OFÍCIO N° 047/2026/SEMSEP

Assunto: Resposta ao Ofício n° 1012/2025/SMA e Indicação n° 899/2025.

COMUNICADO INTERNO Nº 242/2025

Assunto: Resposta ao Ofício Nº 1012/2025/SMA, indicação nº 899/2025.

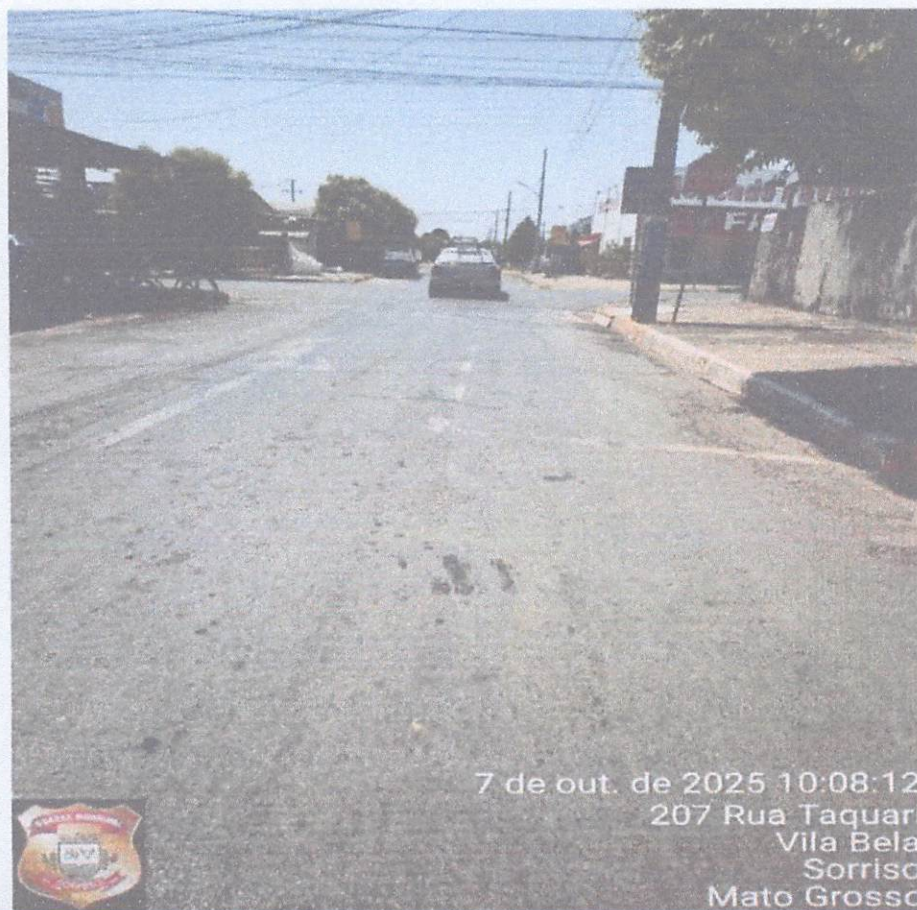
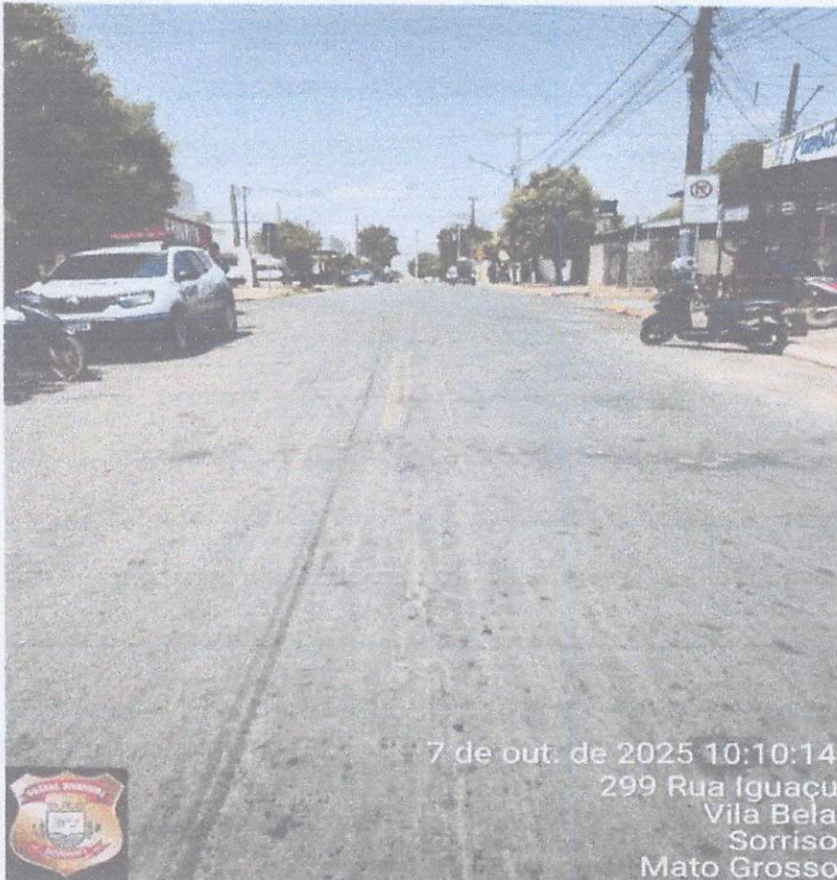
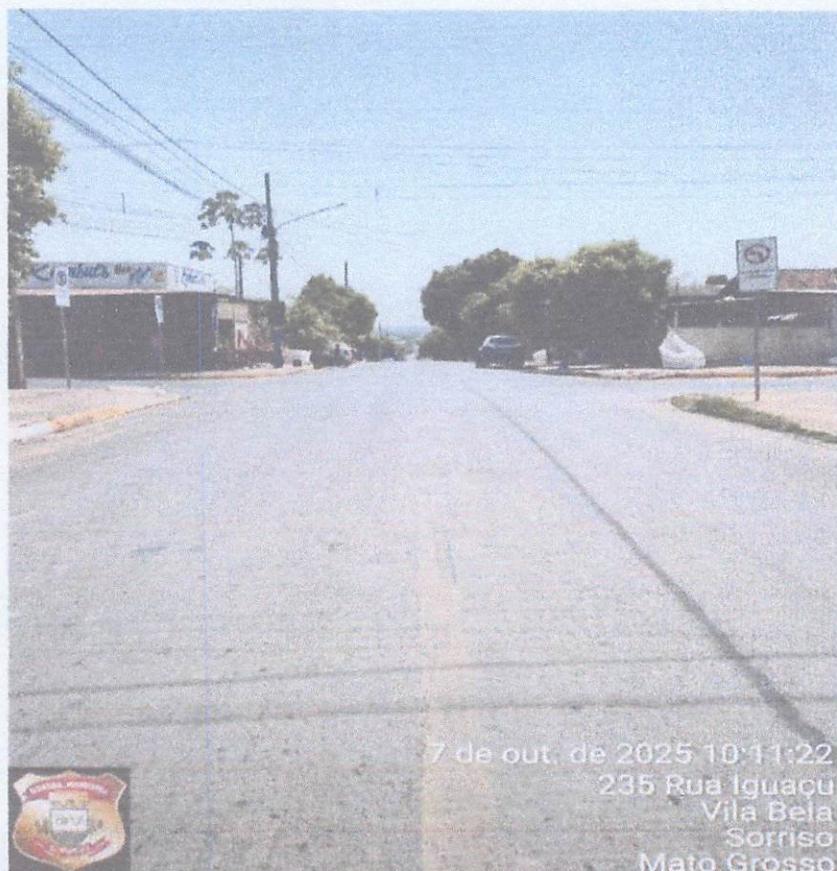
Considerando que a Rua Iguaçu, trata-se de via de pista simples com duplo sentido de circulação, mantendo a preferência sobre a Rua Taquari;

Considerando que a Rua Taquari, o trecho compreendido entre a Rua São Francisco de Assis e a Rua Rio do Ouro, trata-se de via de pista simples com sentido único de circulação;

Considerando que no cruzamento entre a Rua Iguaçu e a Rua Taquari, sendo que esta última, mantém sinalização vertical, através da placa R-1 de "Parada Obrigatória" e, pintura horizontal, com o dístico "PARE", oferecendo a preferência à Rua Iguaçu;

Sugerimos a revitalização da sinalização no local, com reforço na sinalização horizontal e vertical com placas de alerta, indicando a proximidade de cruzamento, bem como a poda de árvores, caso necessário.

Sugerimos também, a implantação de sinalização com restrição a estacionamento, próximo ao cruzamento, para garantir uma melhor visibilidade do local, prezando pela segurança dos usuários que por ali transitam.
